„Zdvoukolejnění trati Branický most – Praha-Krč - Spořilov“

Vysvětlení, změny a doplnění zadávací dokumentace – Dodatek č. 4

VZOROVÝ ŘEZ ŘÍMSOU

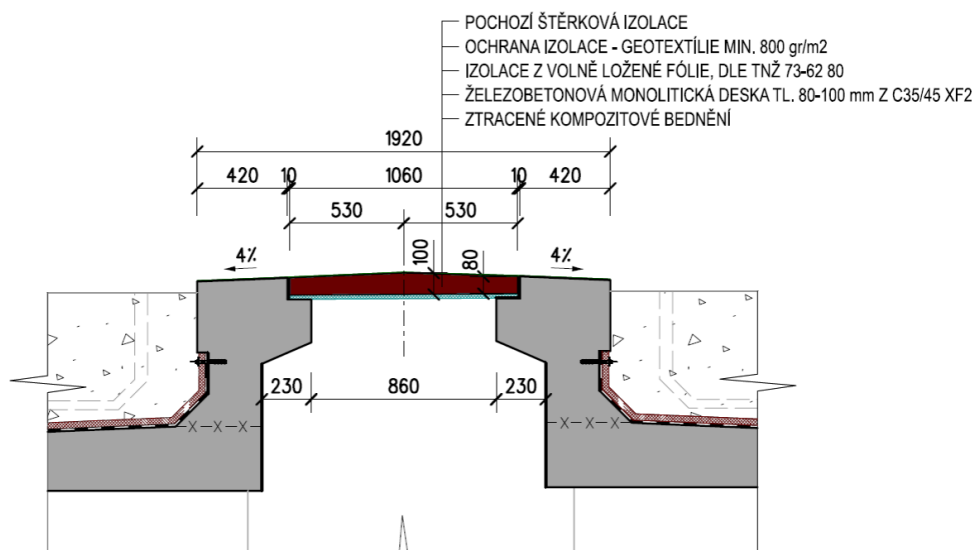
SO 06-20-05; výkres 2-314; zákrytové desky chodníků pole L4-L13

1. Ve vzorových příčných řezech popsáno řešení s volně loženou izolací ochráněnou geotextilií a s přesypem, popis neodpovídá výkresu. Ve výkresu není zřejmé, jak je dosaženo vodotěsnosti příčných dilatací a podélných spar mezi dilatačními úseky
2. V napjatém harmonogramu výstavby se přímo nabízí realizovat zákrytové desky jako prefabrikované, je možné takové řešení (samozřejmě za předpokladu vyřešení vodotěsnosti spar a dilatací)

A1) Při bližším nastudování dokumentace bude zřejmé, že zakrytí prostoru mezi římsami je řešeno dvěma způsoby, dle polohy na mostě. V místě, kde není veřejný chodník je zakrytí překryto volně loženou izolací a přesypáno jemným štěrkem. V místě veřejného chodníku jsou zákrytové desky při pochozí a izolační systém je na ně přímo aplikován. Detail izolace v místě dilatační spáry představí zhotovitel na základě zvoleného dodavatele izolačního systému.

A2) Od prefabrikovaných desek jsme ustoupili z důvodu eliminace počtu dilatačních spár.
